標 題 マークII ワゴン修理書の内容訂正のお知らせ

マークII ワゴン修理書 (品番62850, 1997年4月発行) の内容に誤りがありましたので訂正します

部位 P9-4 ステアリング — 基本点検、調整 — 油圧点検

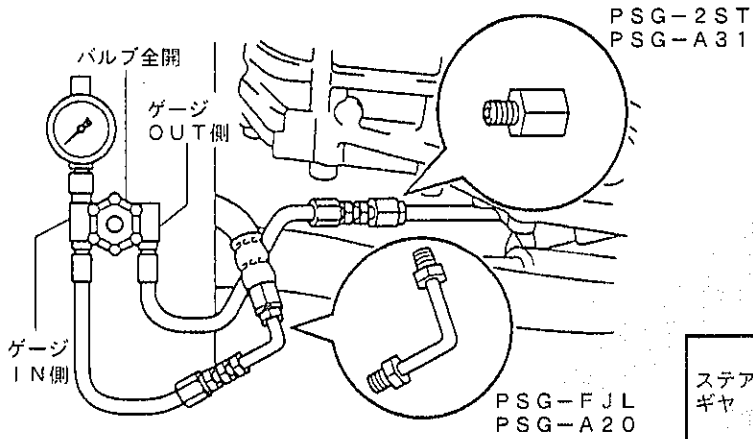
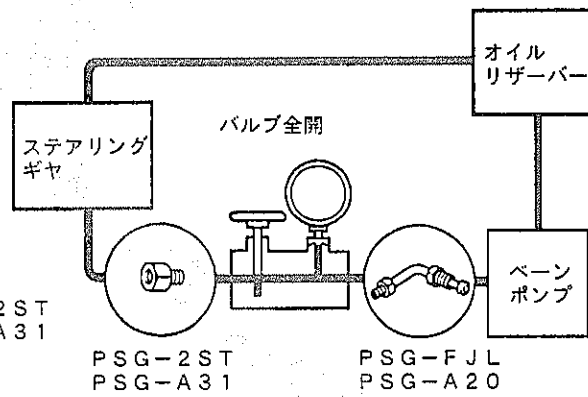
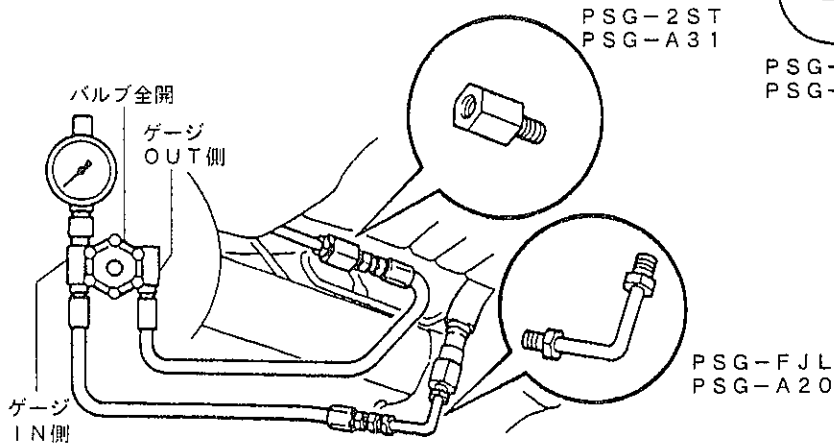
<内容> プレッシャーゲージ取り付け用アタッチメントの種類を訂正します。

<誤>

- (3) アタッチメントを介して、プレッシャーゲージを取り付ける。
 PSG-2ST または PSG-A31 (ステアリングギヤ側)
 PSG-FJL または PSG-A20 (ペーンポンプ側)

<注意>

プレッシャーゲージのバルブは全開の状態に取り付ける。

<正>

- (3) アタッチメントを介して、プレッシャーゲージを取り付ける。
PSG-ORN または PSG-A50 (ステアリングギヤ側)
PSG-FJL, PSG-2BU-IN または PSG-A20, PSG-OP10 (ペーンポンプ側)

<注意>

プレッシャーゲージのバルブは全開の状態で行なう
